Aviso de Errata nº02
RDC Eletrônico nº 003/2015-UNIFAP

Processo nº 23125.003561/2014-63, objeto: **Contratação Integrada de empresa especializada para prestação de Serviços Técnicos para Elaboração de Projeto Básico e Projeto Executivo de Arquitetura e Complementares de Engenharia, e Execução da obra de construção de um prédio de salas aulas e laboratórios, com 7 (sete) pavimentos, para atender aos cursos de Ciências Humanas da UNIFAP.** Tal decisão foi com base técnica e administrativa.

PRÉDIO DE 7 PAVIMENTOS ANEXO III – CRITÉRIOS PARA JULGAMENTO DAS PROPOSTAS POR TÉCNICA E PREÇO

DESPACHO INTERNO - AEEA/UNIFAP

ÁREA TOTAL = 10.263,52m²

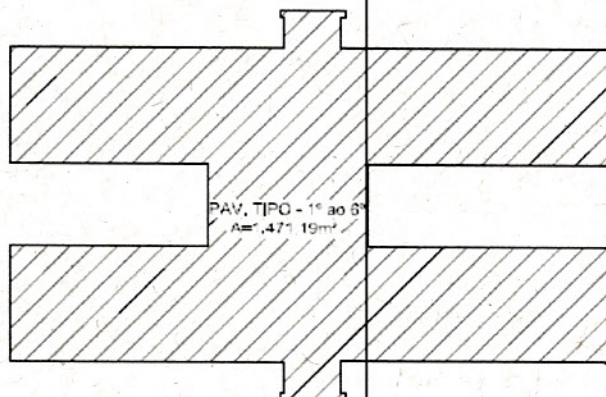
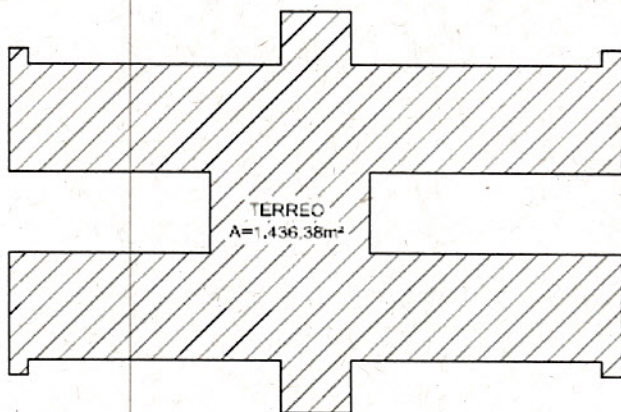
Considerando o pedido de esclarecimento feito pela empresa PALETA ENGENHARIA sobre o RDC Eletrônico Nº 03/2015 à CPL-UNIFAP, onde a empresa levanta questionamento sobre a área construída, visto que no cálculo daquela briosa empresa a área construída será 10.327,29m² (dez mil, trezentos e vinte e sete metros e vinte e nove centímetros) e no edital da UNIFAP, constam 8.611,59 m² (oito mil, seiscentos e onze metros e cinquenta e nove centímetros). Esclarecemos:

- 1- Sobre área construída, vejamos o que diz o Código de Obras e Edificações do município de Macapá, no Art. 3, Inciso XI:
"XI - área construída - área total de uma obra, inclusive o espaço ocupado por paredes;".
- 2- Assim, informamos que houve, por parte desta IFES, um lapso no momento de indicar área construída, pois fora informado a área útil. Desta forma, a área construída é 10.263,52m² (dez mil, duzentos e sessenta e três metros e cinquenta e dois centímetros), conforme representação abaixo:

Área : 10.263,52 m² no edital e nos anexos.
